1、配电箱 AP1~AP3 是否为新做，若为新做其进线引自哪里。
新做，引自一层原变配电间

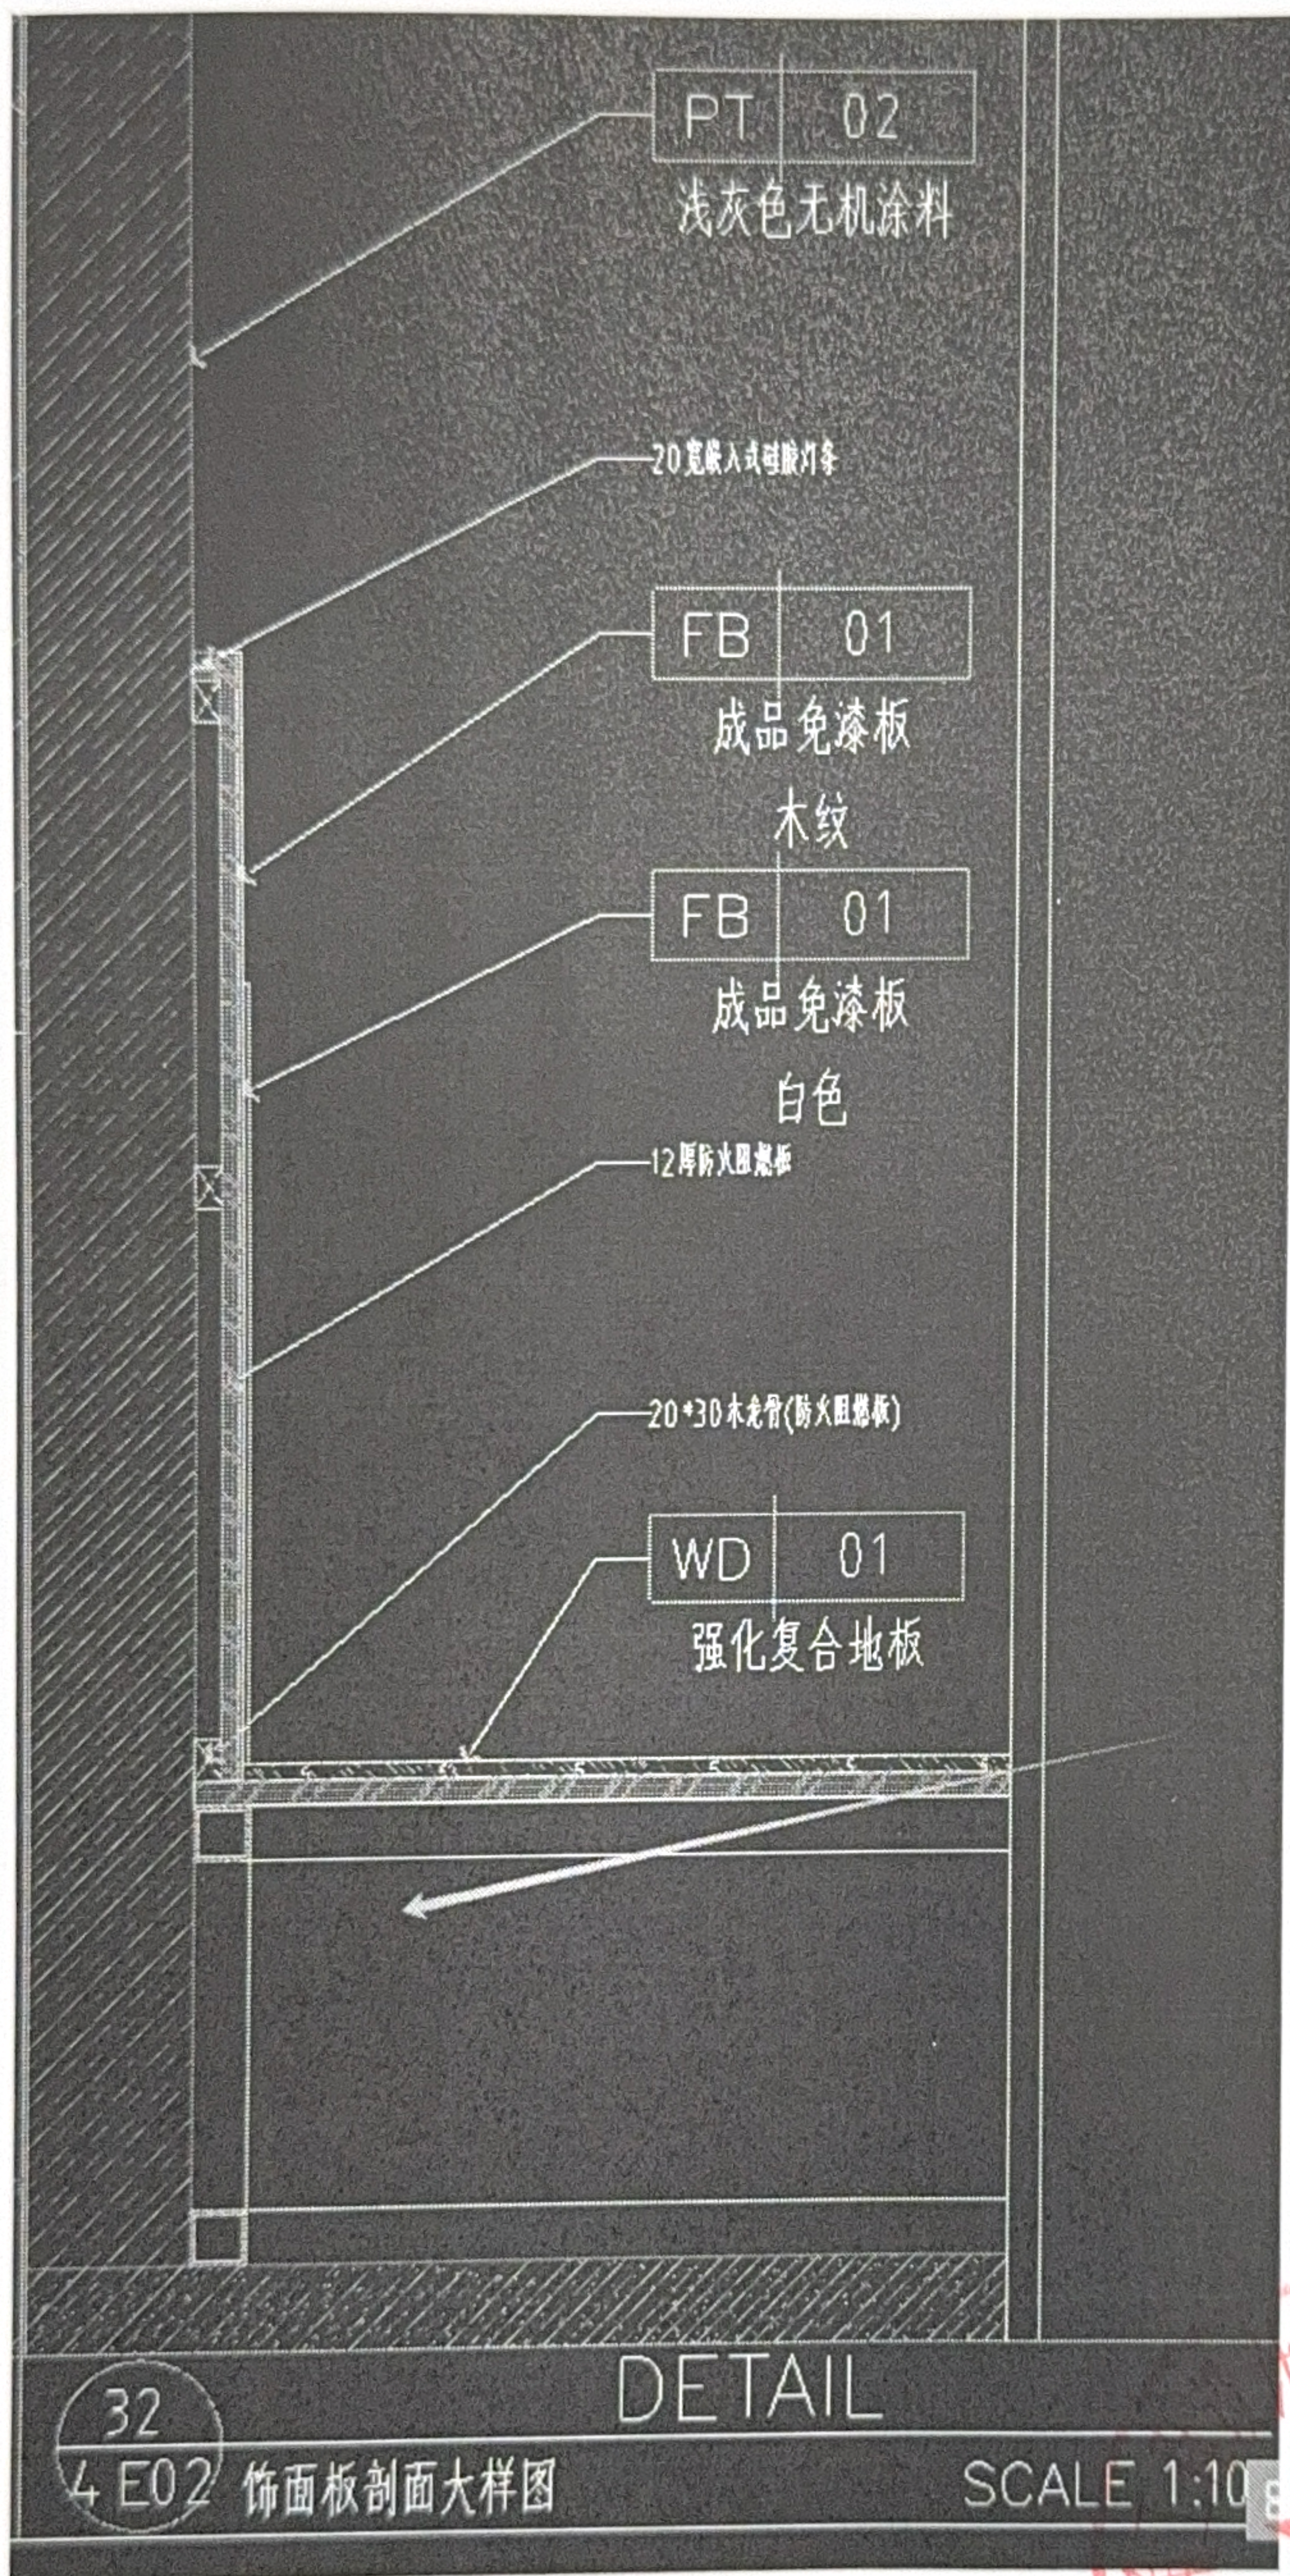
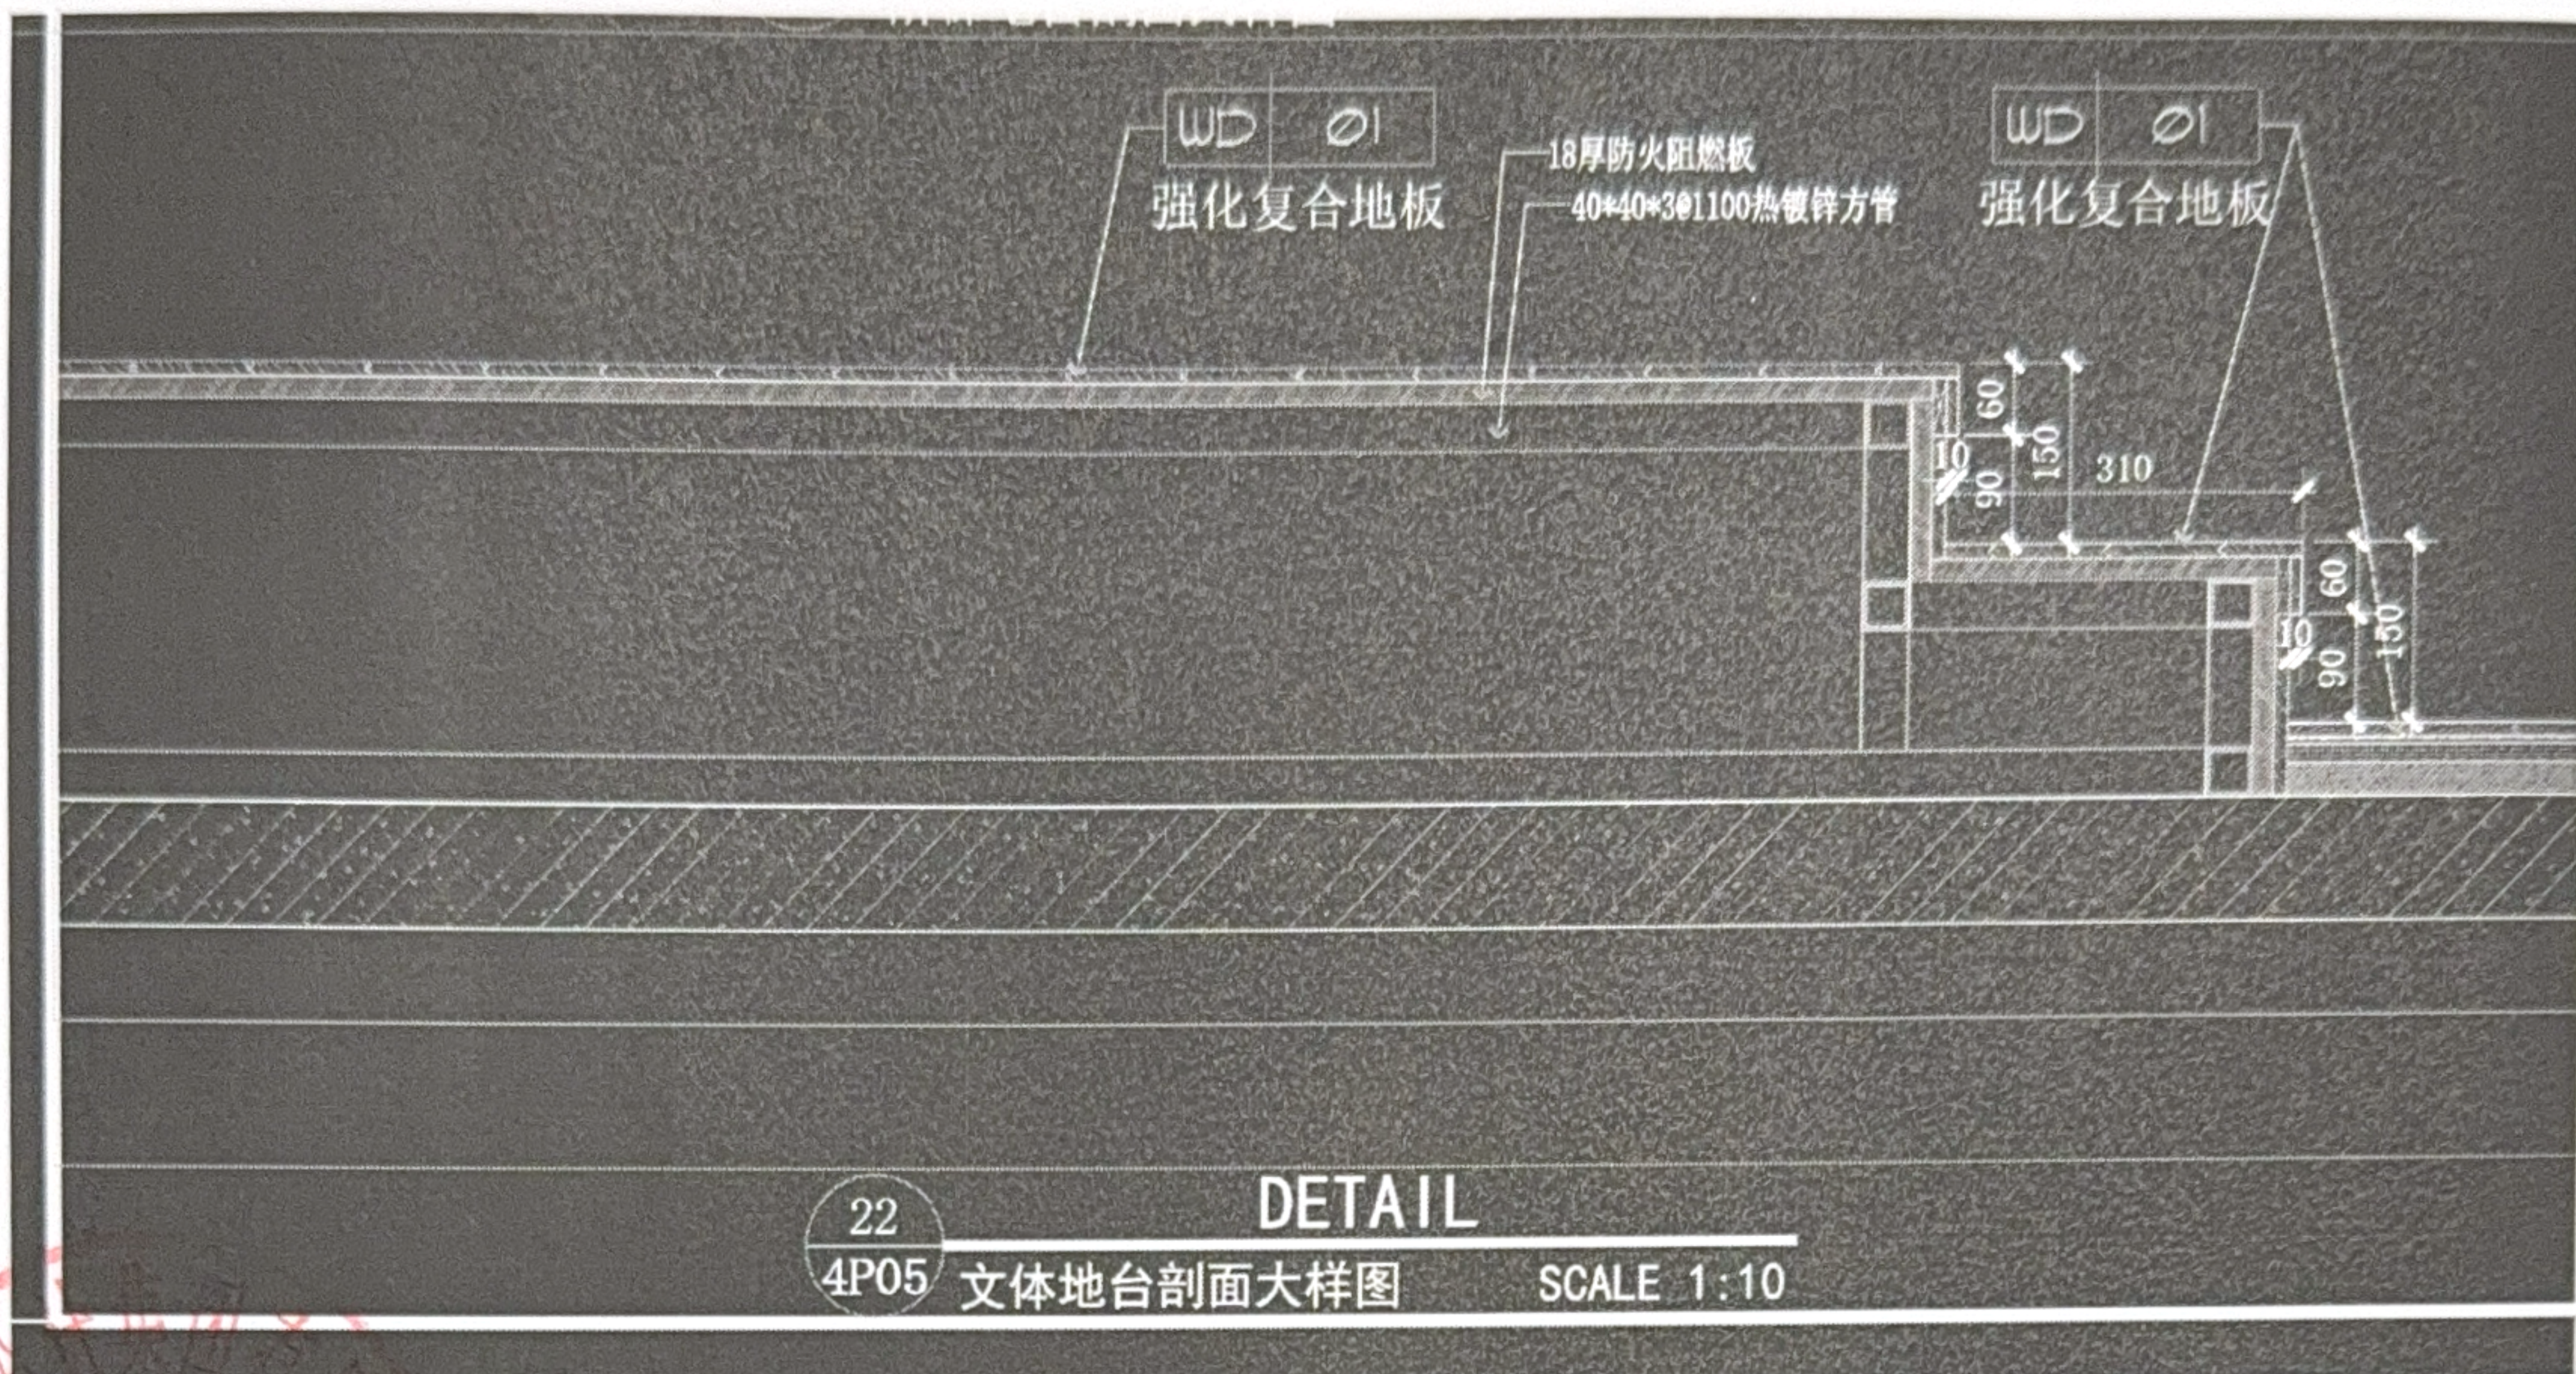
28、四层文体多功能室，地板下面的抬高，基层请明确

结 合 下 面 地 台 节 点
